# SATZUNG DER GEMEINDE WINNEMARK, KREIS RENDSBURG-ECKERNFÖRDE, ÜBER DEN VORHABENBEZOGENEN BEBAUUNGSPLAN NR. 9 FÜR DAS GEBIET "HOF BÖLLERMAAS"

**Änderung der Planzeichnung des VB-Planes Nr. 9 gegenüber dem vorhergehenden Planungsstand:**

- Winnemark, den . . . . . Siegel . . . . . Bürgermeister
- Fassung zur **erneuten** öffentlichen Auslegung sowie zur Beteiligung der Behörden und sonstigen Träger öffentlicher Belange gemäß § 4a Abs. 3 BauGB

- Entwurf . . . . . Stand: 22. Juli 2025
- VORHABENBEZOGENER BEBAUUNGSPLAN NR. 9 DER GEMEINDE WINNEMARK**
- GUNTRAM BLANK**  
ARCHITEKTURBÜRO  
FÜR STADTPLANUNG

## TEIL A - PLANZEICHNUNG

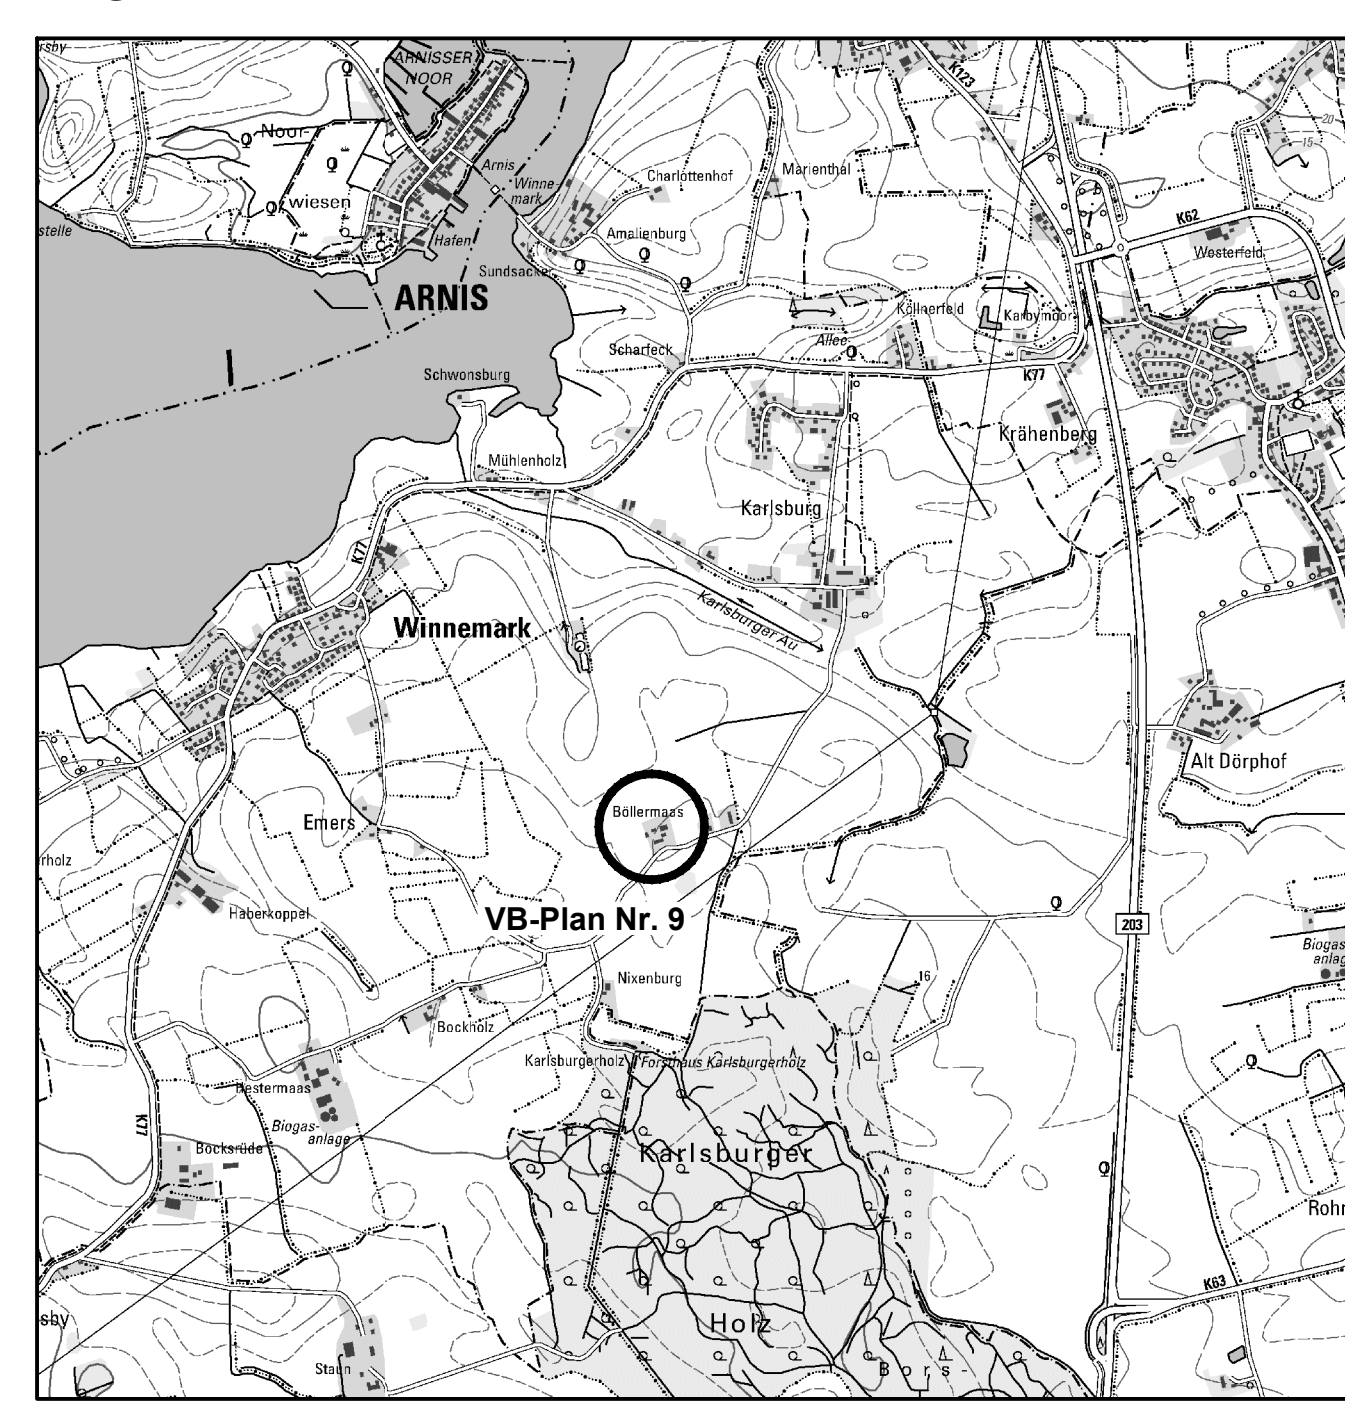
- Ergänzung der Gebietsbezeichnung des Sondergebietes um den Begriff „Landschaft“
- Verringerung der zulässigen Grundfläche von 200 m<sup>2</sup> auf 175 m<sup>2</sup> im Baufeld 2 des Teilgebietes 1
- Anpassung der Abgrenzung der Grünflächen mit der Zweckbestimmung „Mulden“ entsprechend dem Entwässerungskonzept
